改善箇所説明図

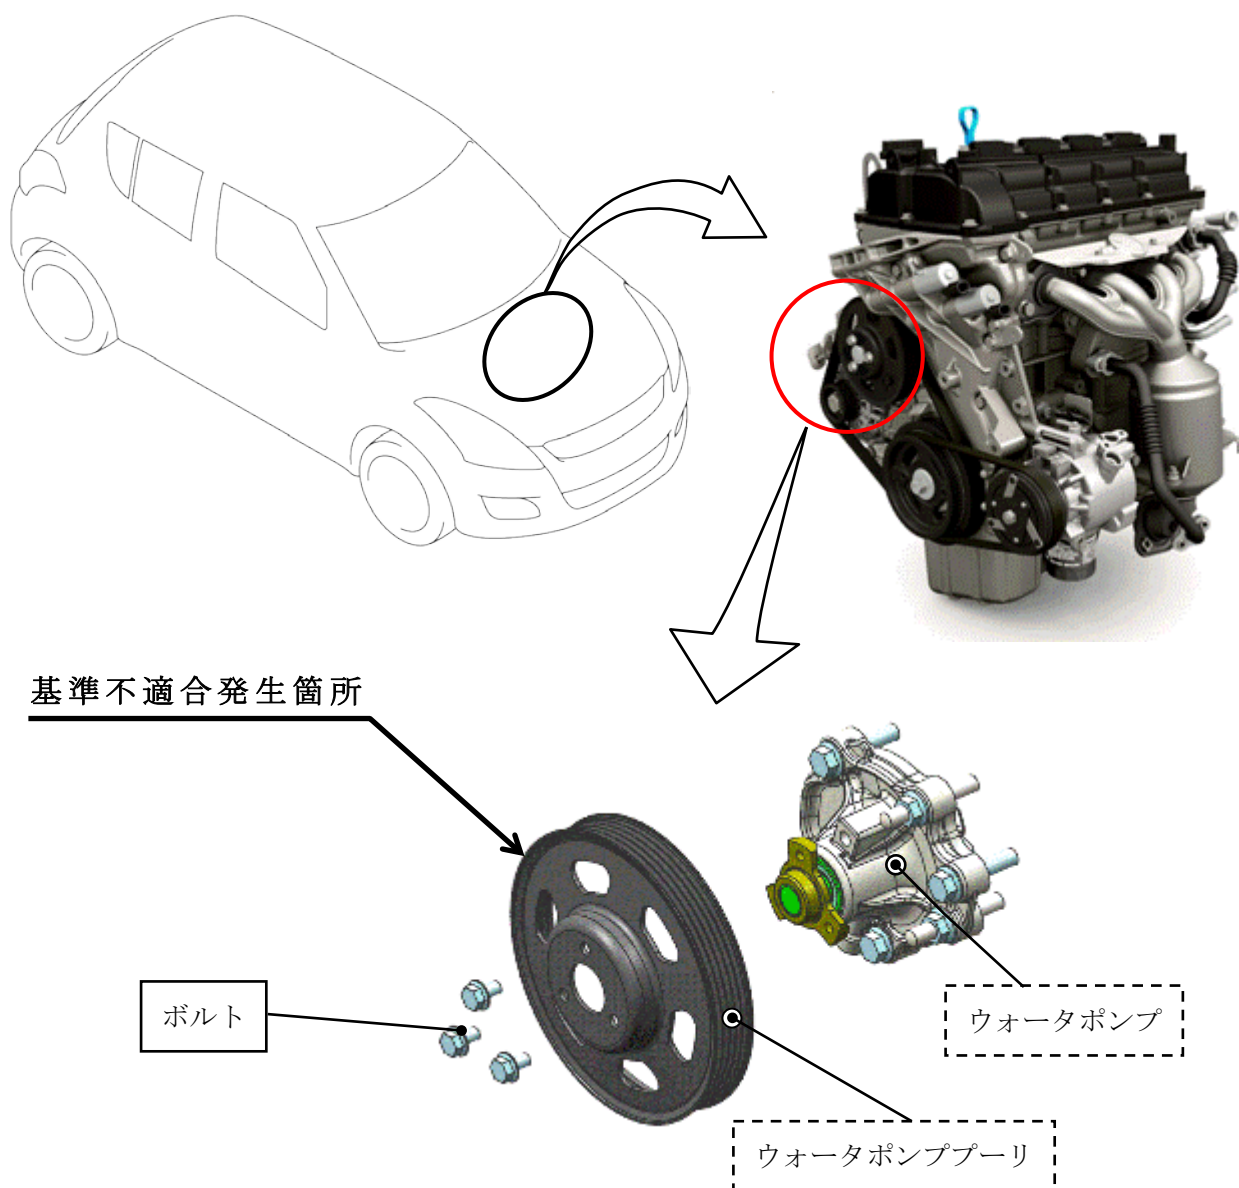
基準不適合発生箇所

ウォーターポンプとウォーターポンププーリを締結するボルトの締結力が不足しているため、当該ボルトが緩み、異音が発生するものがある。そのため、そのまま使用を続けると、当該ボルトが脱落して補機ベルトが外れ、発電不良及び冷却不良により警告灯が点灯し、最悪の場合、エンジンが停止して再始動できなくなるおそれがある。

改善の内容

全車両、ウォーターポンププーリ締結ボルトの締付けトルクを点検し、緩みのあるものはウォーターポンプとウォーターポンププーリを新品に交換するとともに、締結ボルトを対策品に交換し、改善した規定トルクにて締付ける。緩みのないものは、締結ボルトを対策品に交換し、改善した規定トルクにて締付ける。

識別：ID プレートに白色のシールを貼付する。
